HEAP

3 842 567 885/2022-11

Notes and deviations from the operating manual »HEAP, 3 842 564 160«

Abb. 2 / Fig. 2 / Фиг. 2 / Obr. 2 / Joon. 2 / Ек. 2 / kuva 2 / Fior 2 / Sl. 2 / 2. ábra / 2 pav. / 2. att. / afb. 2 / Rys. 2 / Bild 2

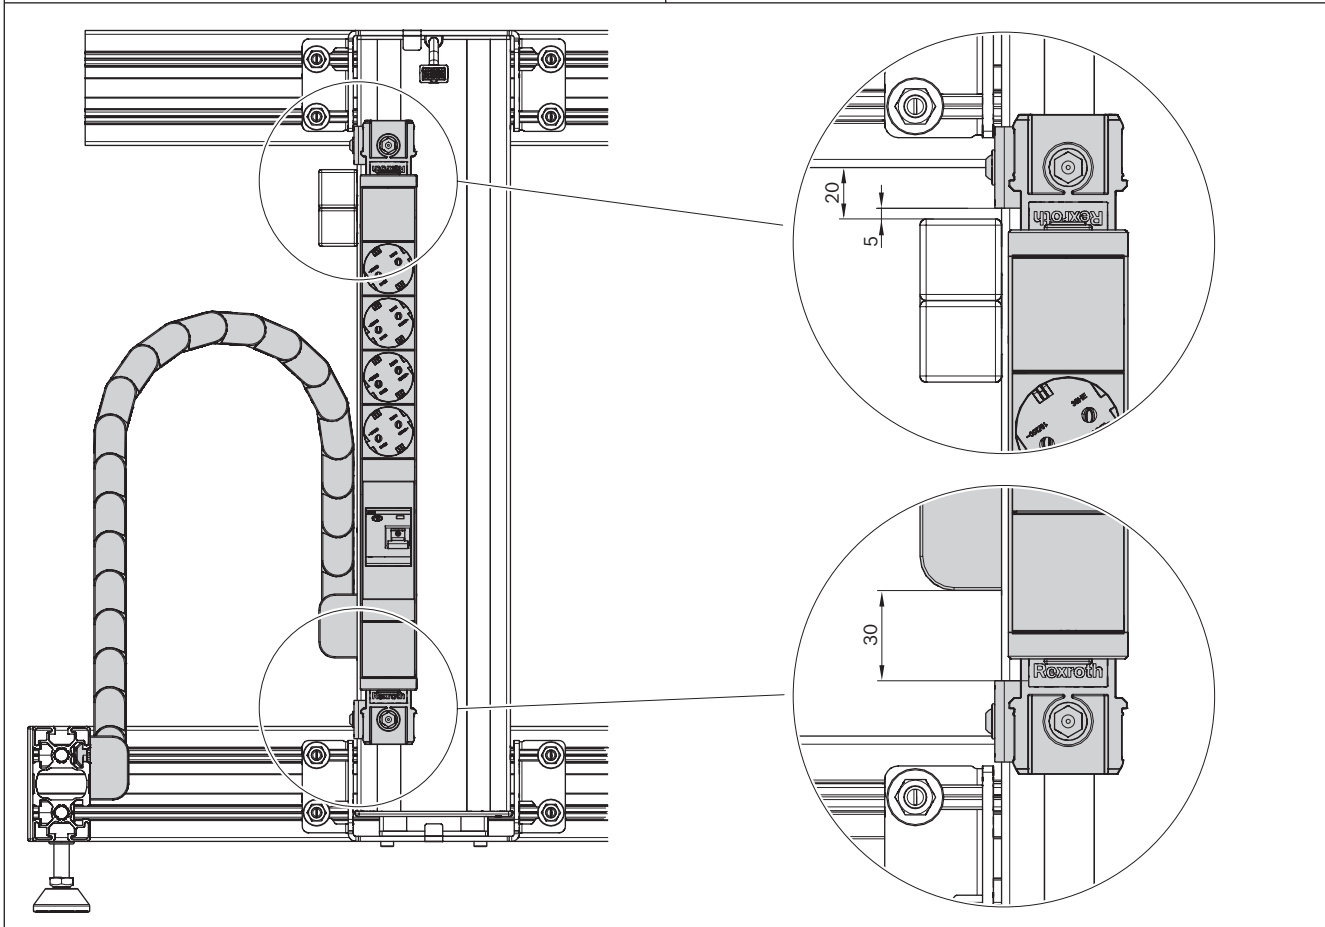
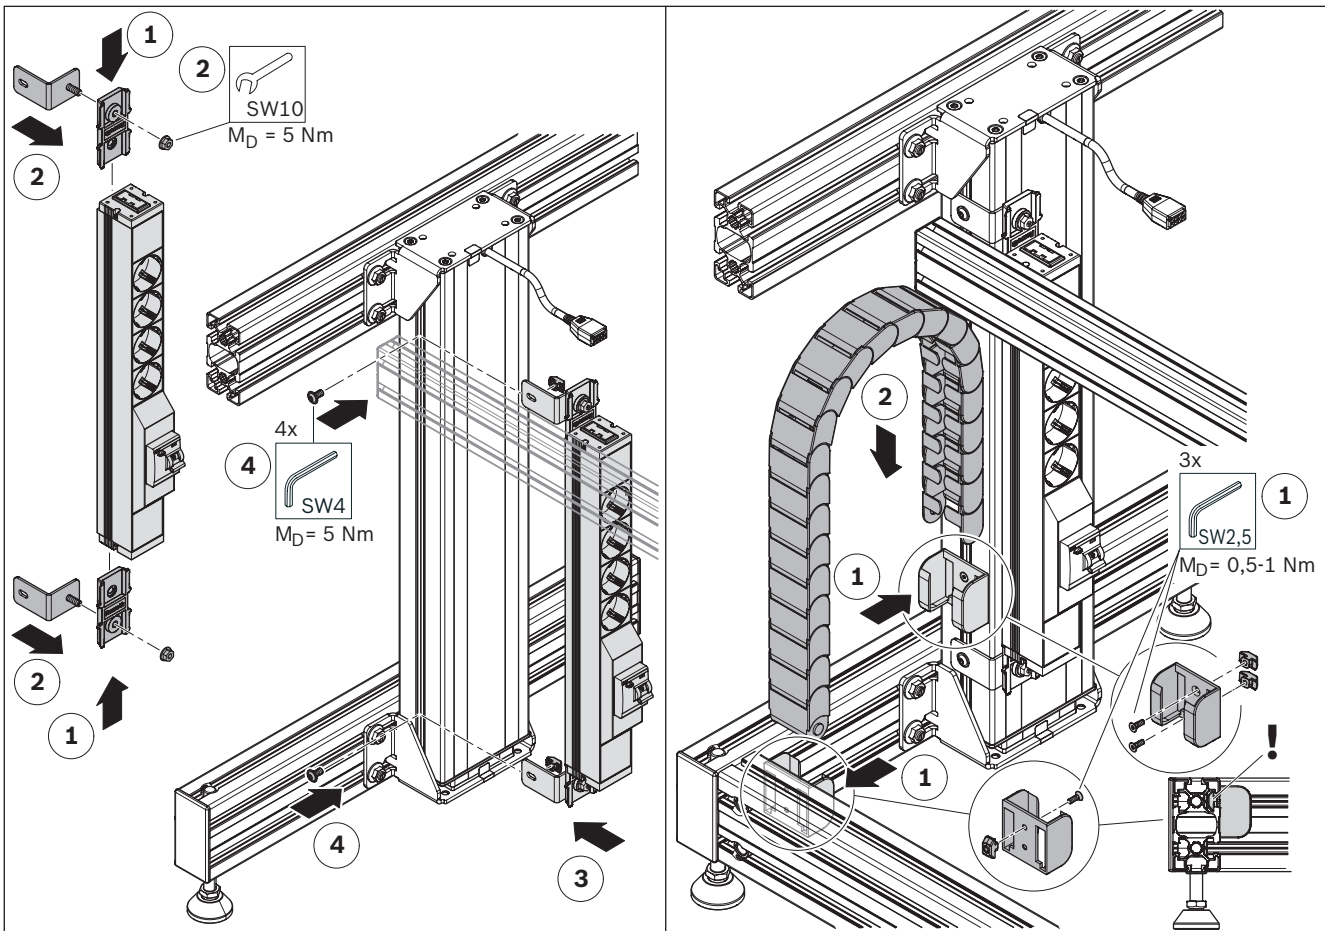
„Chapter 8.7.1 Assembly of control components“, „Fig. 34 Assembly of control components“

☞ 2, Fig. 2

Abb. 3 / Fig. 3 / Фиг. 3 / Obr. 3 / Joon. 3 / Εικ. 3 / kuva 3 / Ёиор 3 / Sl. 3 / 3. ábra / 3 pav. / 3. att. / afb. 3 / Rys. 3 / Bild 3

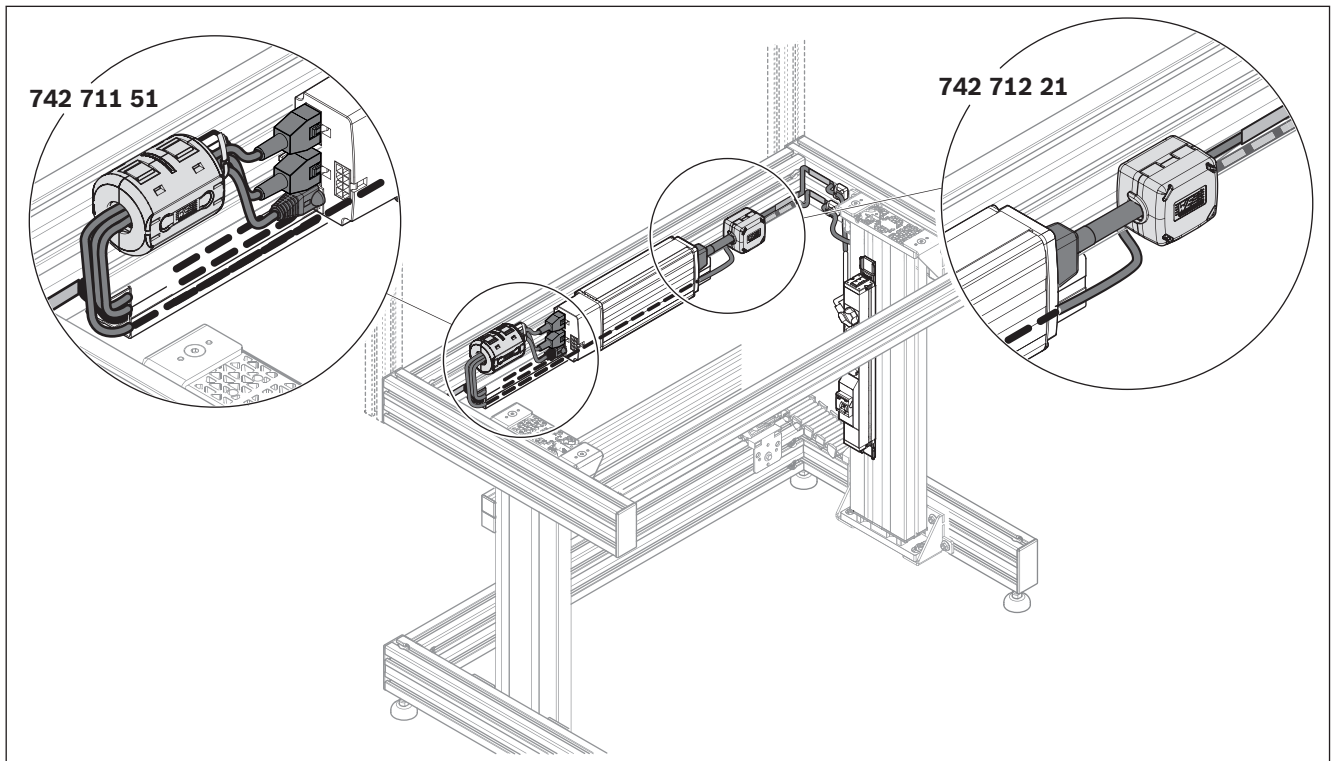
„Chapter 8.7.2 Wiring the control components“, „Fig. 35 Wiring of the control components (...)“

☞ 3, Fig. 3
